Contribution enquête publique T8 sud

Résumé des demandes

Le Collectif

Carrefour Rue Danielle Casanova - Paul Vaillant Couturier

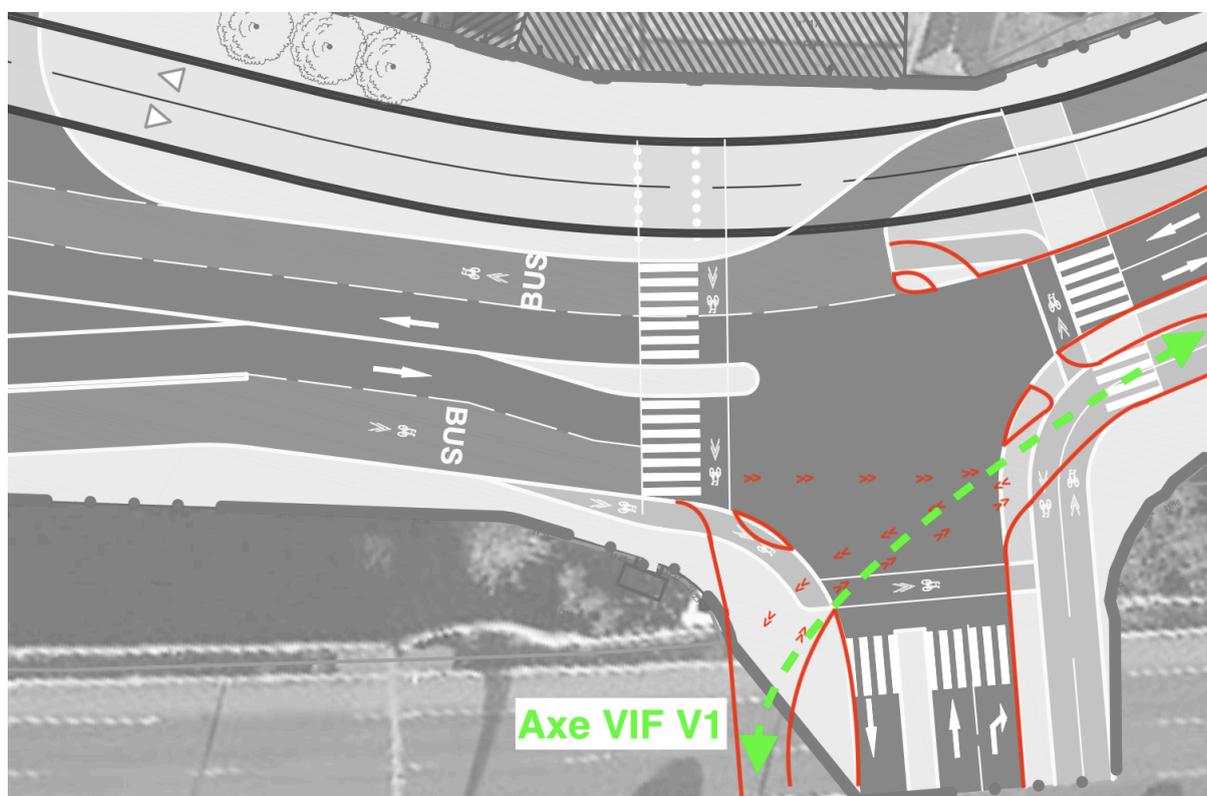
L'avenue Paul Vaillant-Couturier et la rue Danielle Casanova font partie de l'axe V1 du réseau vélo Île-de-France (VIF). Le carrefour Couturier/Casanova présente plusieurs problèmes.

Dans le plan présenté pour l'enquête publique, la piste cyclable bidirectionnelle est indiquée du côté est, or celle-ci est actuellement en cours de construction côté ouest de la rue Danielle Casanova. Il est donc nécessaire d'aménager la traversée pour les cyclistes en bidirectionnelle.

- *création d'une traversée pour les cyclistes en bidirectionnelle pour améliorer la connexion avec l'axe V1 du VIF*
- *adoucir les angles de giration*
- *enlever les bordures en travers des trajectoires cyclables*
- *mettre en place un îlot en amande pour guider la trajectoire des cyclistes*

D30 Rue Francis Pressensé : croisement V20

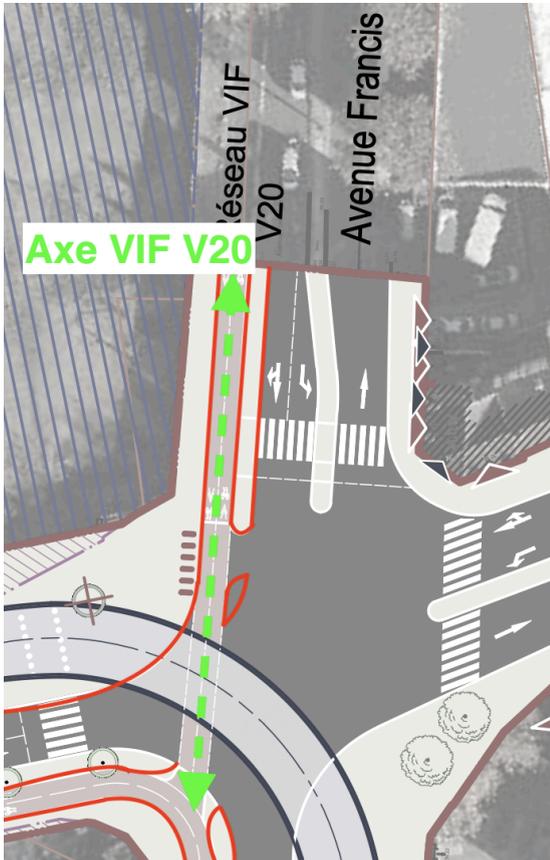
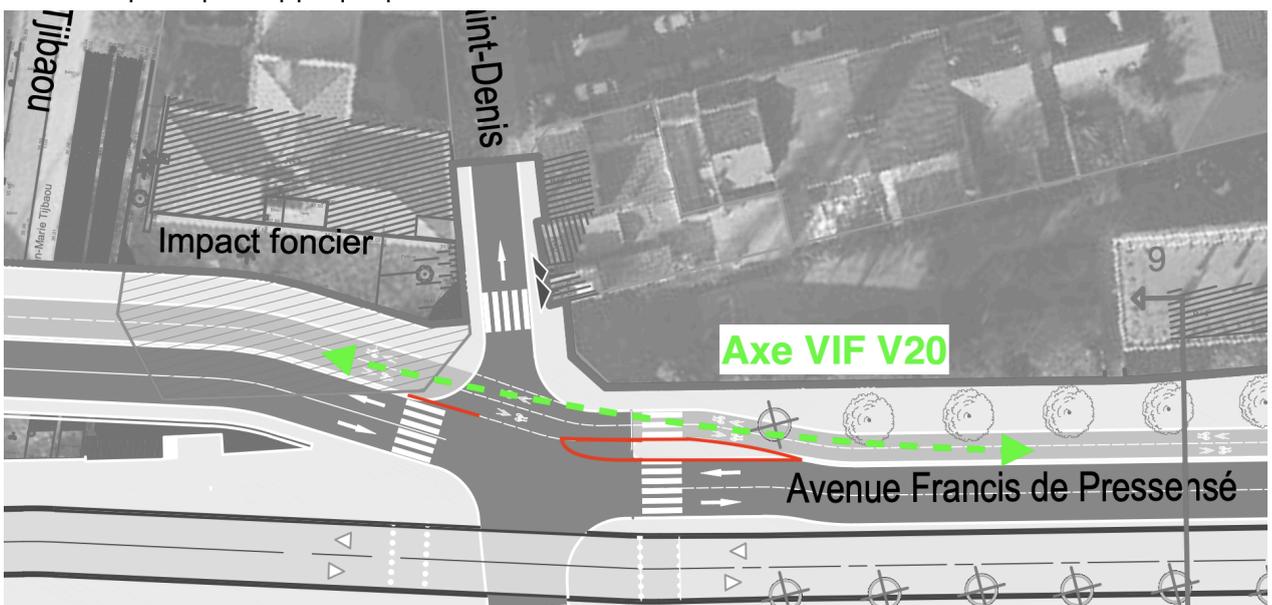
Au niveau du carrefour avec la rue Danielle Casanova, il est utile d'ajouter un îlot en amande pour mieux protéger les cyclistes (en laissant un accès depuis l'est de la rue Danielle Casanova).

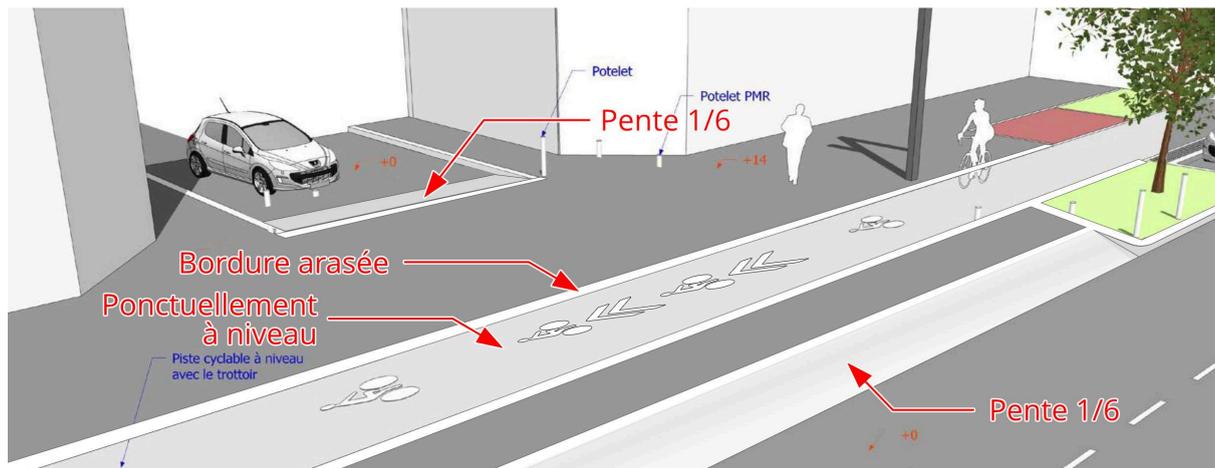
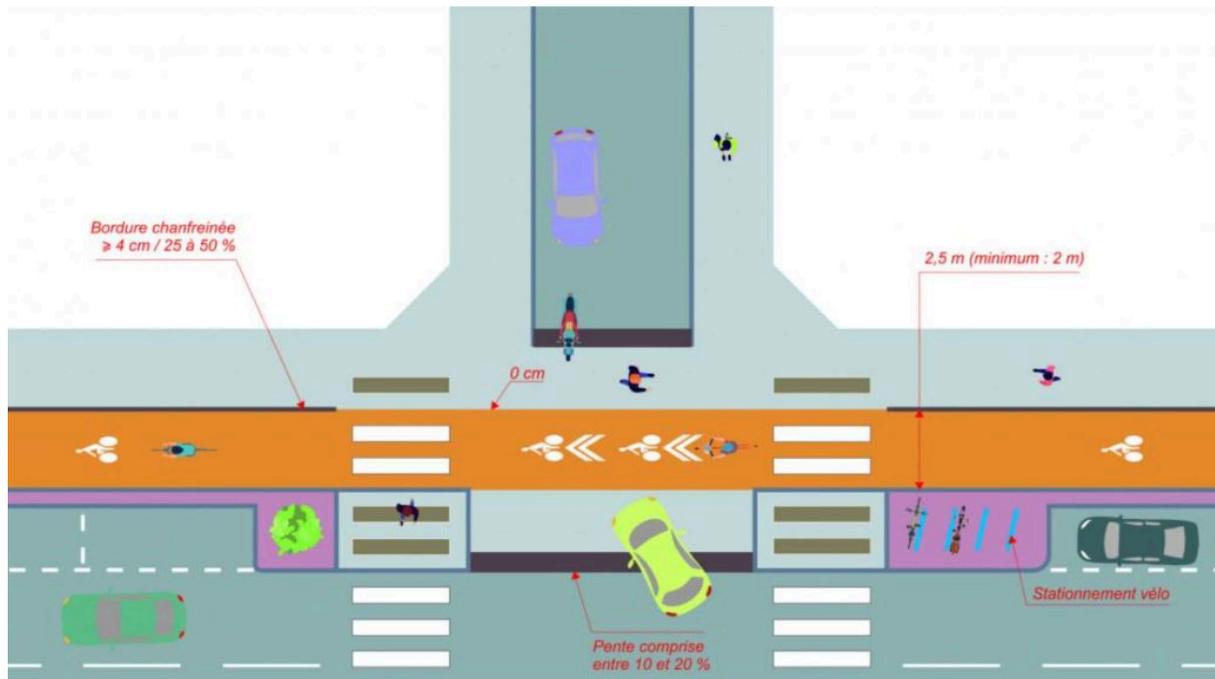
Le même principe s'applique pour l'entrée du chemin du haut de Saint-Denis.

Il serait cependant aussi possible, et désirable, de traiter cette entrée en trottoir traversant :

Passage entre les arbres

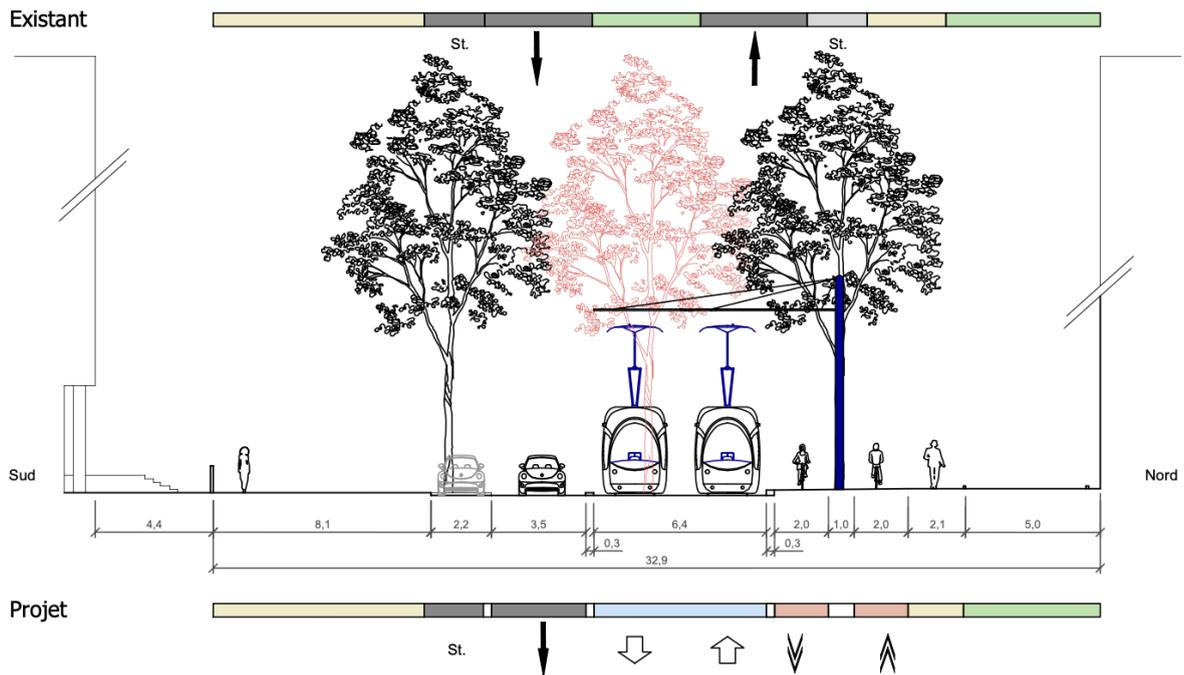
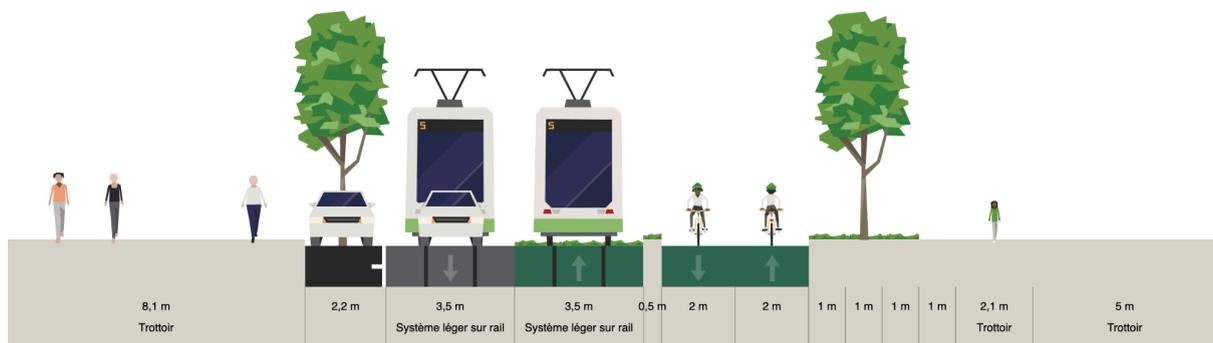
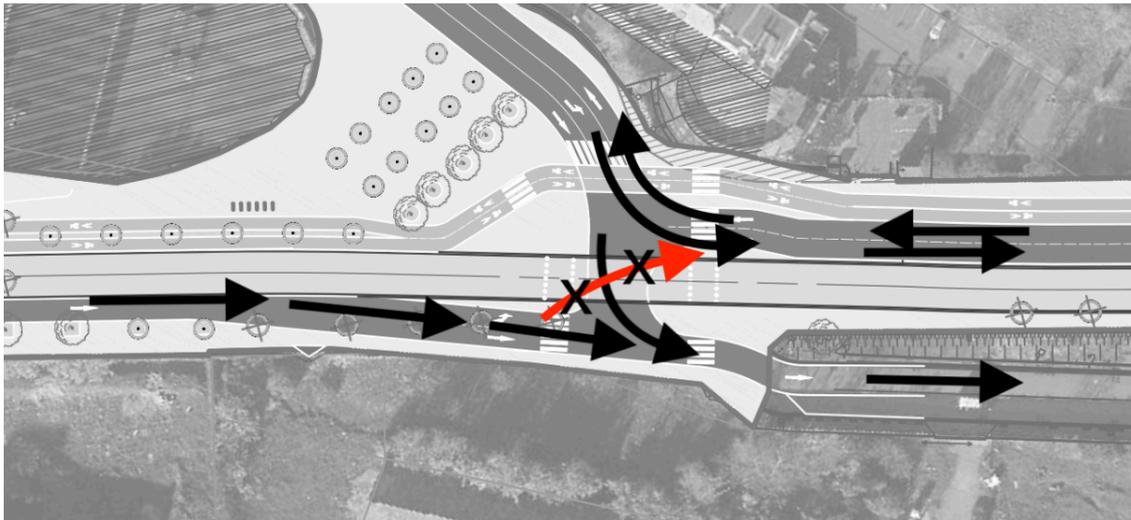
Le passage de chaque côté de l'alignement d'arbres n'est pas idéal car il fait perdre en largeur utile et complique le dépassement des cyclistes de vitesse différente entre eux (même s'il reste possible avec 2 m de largeur) :

Il semblerait possible d'obtenir un profil plus satisfaisant en recourant à une voie banalisée tram en direction du nord-ouest :

Cette proposition peut ne pas dégrader l'offre de service du tram à condition que le trafic sur cette section mixte soit limité, donc local. Cela paraît possible si la possibilité de continuer sur la D30 est coupée :

Proposition d'interdiction de continuer sur la D30 pour garder un trafic local sur Pressensé. Le trafic venant de la Cokerie ne gêne pas le tram. L'accès vers la D24 n'est pas structurant, puisque la D24 vers le nord s'attend plus facilement en restant sur l'ex-N1 (D931), tandis que le trafic en direction de la D24 sud passera plutôt par la rue du Landy. C'est le trafic ouest→est restant sur la D30 qui draine le trafic.

Accès cyclable entre la D30 (VIF V20) et la D24 (VIF V1)

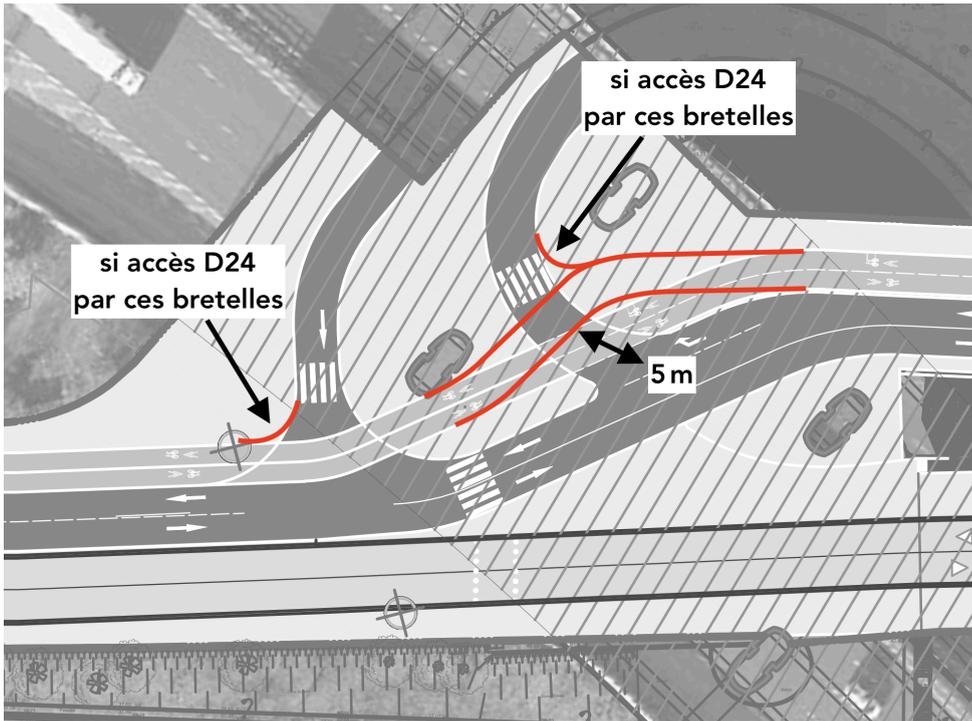
Quel accès entre la piste du T8 rue de Pressensé (D30) et la piste de la D24 rive gauche du canal ? Les deux doivent pouvoir communiquer.

Le lien le plus favorable semble être la bretelle D30-ouest→D24, et c'est à priori également celui qui est envisagé par le département. Le projet ne semble pas à ce stade intégrer cette connexion, et devrait le prendre en compte dans son périmètre, avec une traversée de la plateforme tram pour arriver jusqu'à la bretelle D30-ouest→D24 :

Dans le cas où la liaison devait se faire par les bretelles D30-est→D24-sud et D24-nord→D30, il ne faudra pas oublier d'ouvrir la piste sur ces bretelles (voir paragraphe suivant).

Arrondir les angles

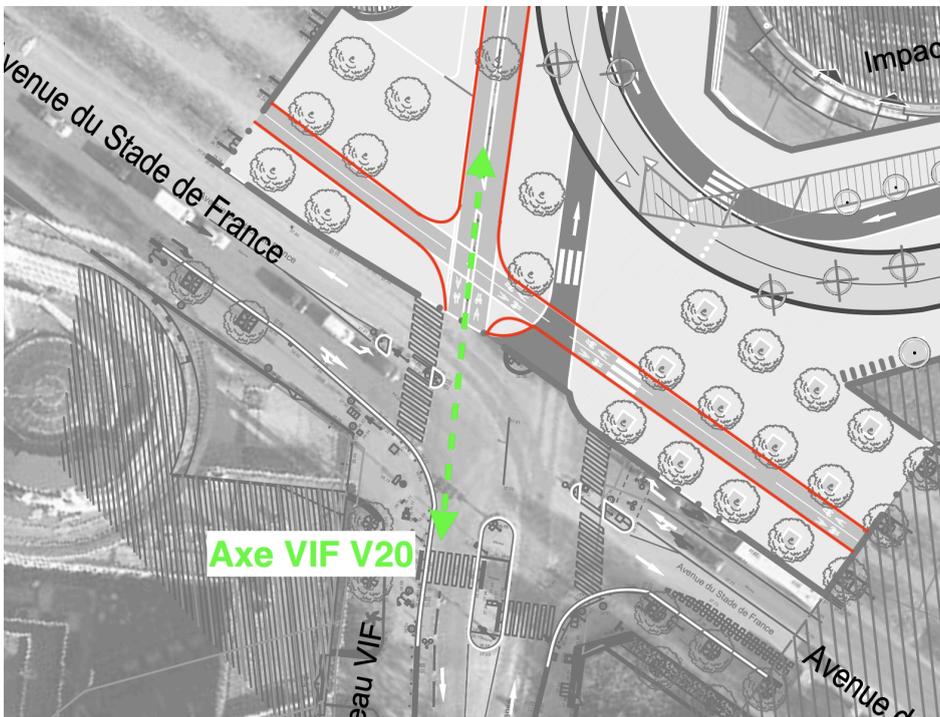
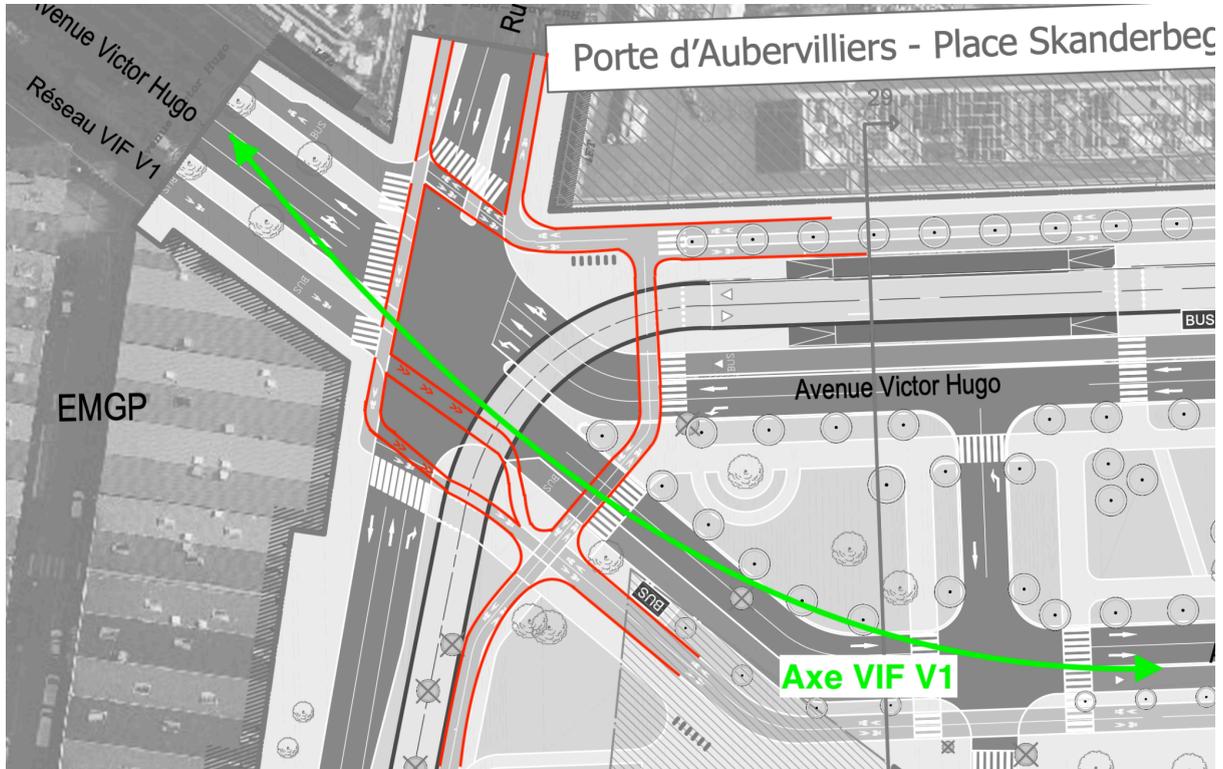
Il faut toujours penser aux angles de giration des cyclistes. Un angle droit n'est pas possible pour un vélo.

Le carrefour de l'avenue Victor Hugo et de l'avenue des Magasins Généraux est un tronçon de l'axe V1. Il est nécessaire d'adoucir les angles de giration et de proposer une traversée plus directe depuis l'avenue Victor Hugo. Il nous semble quand même pertinent de garder la traversée proposée, car elle facilite l'itinéraire pour les cyclistes qui viennent de la rue Anne-Marie Fettier.

Avenue Jeanne d'Arc

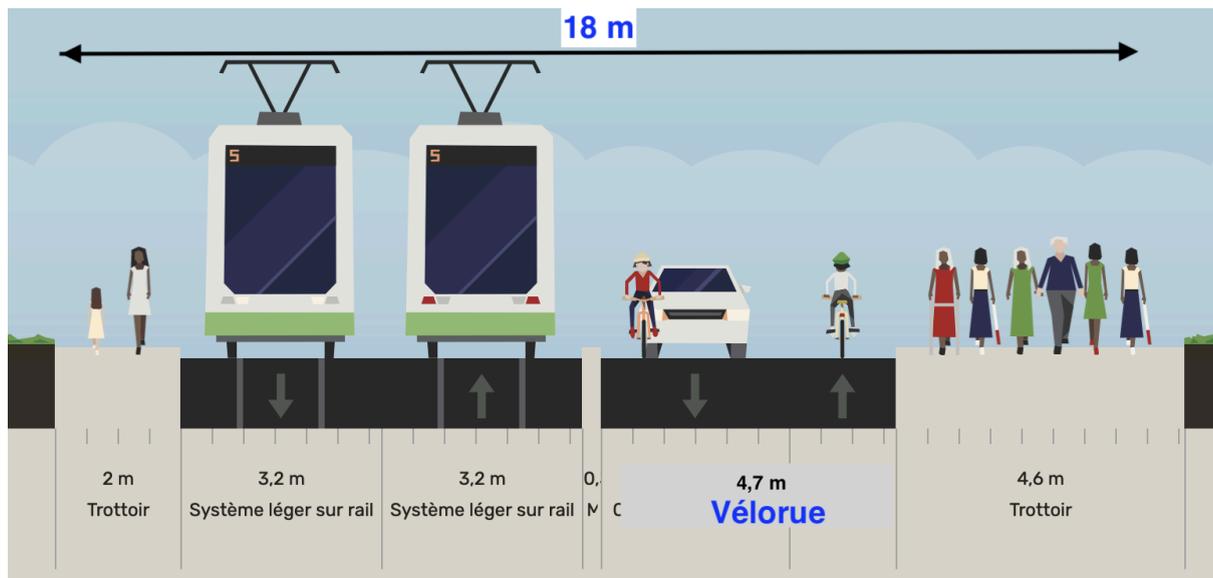
L'aménagement actuellement proposé pour la rue Jeanne d'Arc consiste en une unidirectionnelle et une voie partagée par manque de place.

Ainsi, il correspond exactement à la définition d'une [vélorue](#), et mériterait d'être aménagé comme tel. Nous proposons d'enlever la piste cyclable unidirectionnelle, d'élargir la chaussée et de l'aménager en vélorue, en échangeant l'emplacement de la chaussée et du

tramway, c'est-à-dire mettre le tramway côté est et la chaussée côté ouest. Il y a plusieurs avantages à cette proposition :

- le tram aurait un angle de giration plus doux pour le tourne à droite vers l'avenue Jeanne d'Arc, ce qui diminuerait les nuisance sonores pour les riverains ;
- éviter les croisements avec le tramway ;
- une meilleure connexion avec la piste cyclable sur la coupe 3 (à côté du lycée Suger), amélioration du confort et de la sécurité des usagers, ainsi qu'une diminution des conflits vélo/piétons car on enlève le croisement avec les piétons au niveau du croisement de la rue du Fort de l'Est.

La principale difficulté que nous anticipons avec cette proposition est que la ligne de feux de Jeanne-d'Arc sur Paul-Vaillant-Couturier devrait être sensiblement reculée, compliquant le phasage du carrefour. Cela pourrait toutefois rester possible avec un phasage minutieux du carrefour (minimisation des temps de dégagement par optimisation très fine en perdant le moins de temps possible pour donner les verts le plus vite possible après le passage du tramway dans le carrefour).

Cours du Ru de Montfort

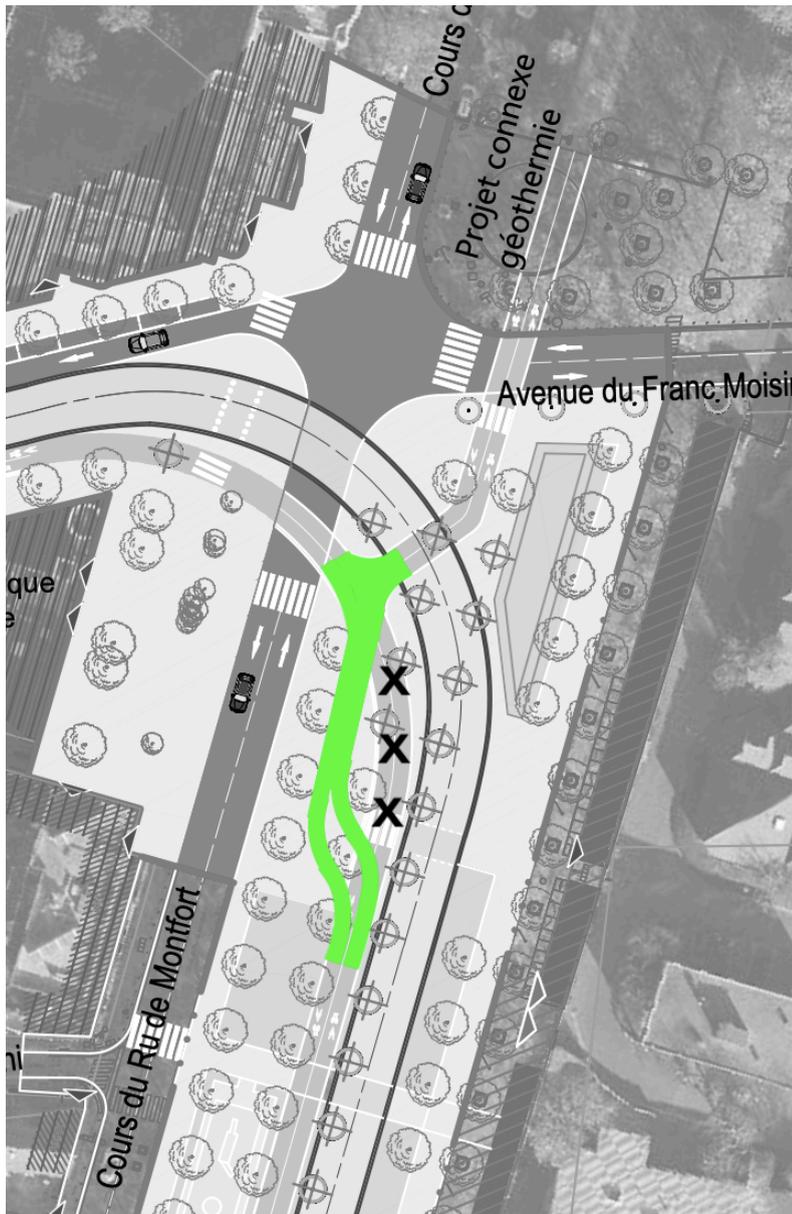
Il serait favorable de ne pas arriver sur la traversée de la plateforme trame en sortant d'un virage avec le tramway « dans le dos », et de redresser la piste en la décalant plus en amont entre les arbres :
